ISTRUTTORIA SERVIZIO PROGRAMMAZIONE URBANISTICA, SCOLASTICA E TRASPORTI

PROCEDIMENTO UNICO AI SENSI DELL'ART. 53, COMMA 1, LETTERA B) DELLA L.R. 24/2017 PER L'APPROVAZIONE DEL PROGETTO DEFINITIVO DI AMPLIAMENTO DELLA SEDE AZIENDALE DELLA DITTA BITEM con effetto di variante al RUE.

OGGETTO: Pratica edilizia n.6736/2022 Procedimento Unico ai sensi art.53 c.1 lett.b) L.R.24/2017 per ampliamento sede aziendale con effetto di Variante agli strumenti urbanistici vigenti del Comune di Modena.

Oggetto: COMUNE DI MODENA (MO) - PROCEDIMENTO EX ART.53, COMMA 1, LETTERA B) DELLA L.R. 24/2017 PER L'APPROVAZIONE DEL PROGETTO DEFINITIVO DI AMPLIAMENTO DELLA SEDE AZIENDALE DELLA DITTA BITEM CON EFFETTO DI VARIANTE AGLI STRUMENTI URBANISTICI VIGENTI - PARERE IN MERITO ALLA RIDUZIONE DEL RISCHIO GEOLOGICO E SISMICO

TAV 7
 ultimo
 aggiornamento

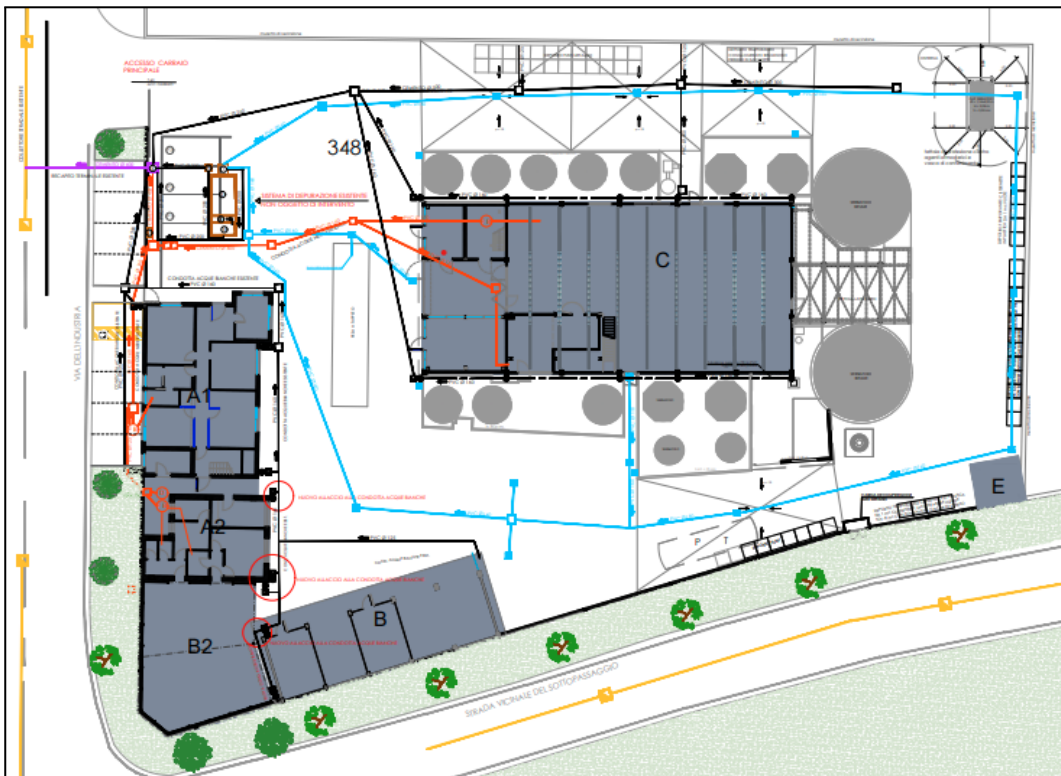
Viene prevista una modifica dello schema fognario interno della rete acque meteoriche “non contaminate”, per la raccolta delle acque delle coperture dei nuovi edifici e collegamento dei nuovi pluviali con la rete esistente (vedi pozzetti cerchiati). Le aree oggetto di nuova edificazione risultano già pavimentate. La rete acque domestiche rimane invariata anche come collocazione delle fosse biologiche, essendo allo stato attuale presenti dei servizi igienici provvisori.

Nell'ultima documentazione integrativa inviata viene precisato che, da verifica sul luogo, la TAV 1a - Stato legittimato - Schema fognature, risulta affetta da un errore materiale relativo ad una freccia di direzione dei reflui da trattare che deve essere invertita e diretta verso il pozzetto (1), posto a monte della vasca di prima pioggia e viene allegata una tavola aggiornata sia dello stato legittimato che dello stato di progetto.

Preso atto di quanto sopra, viste le TAV 1a - Schema fognario stato legittimato e TAV 7A - Schema fognario di progetto - ultimo aggiornamento, si prescrive quanto segue:

- **la fossa biologica, ma anche il degrassatore già esistenti e posti a servizio della nuova palazzina, si trovano confinati all'interno dell'area di nuova edificazione; dovranno pertanto essere spostati all'esterno del perimetro del nuovo edificio, ad *almeno 1 metro dai muri di fondazione, in posizione tale che le operazioni di estrazione dei fanghi e residui vari non rechino fastidio* (Delibera del C.I.T.A.I. del 4/2/77);**
- **si invita a recuperare le acque delle coperture, almeno dei nuovi edifici ed utilizzarle per scopi non pregiati (es. lavaggio pavimentazioni, antincendio), come previsto dalla DGR 286/05;**
- **la versione definitiva della Tavola della rete fognaria complessiva di tutte le reti interne ben distinte, dovrà essere inviata ad ARPAE-SAC, per l'aggiornamento dell'AUA.**
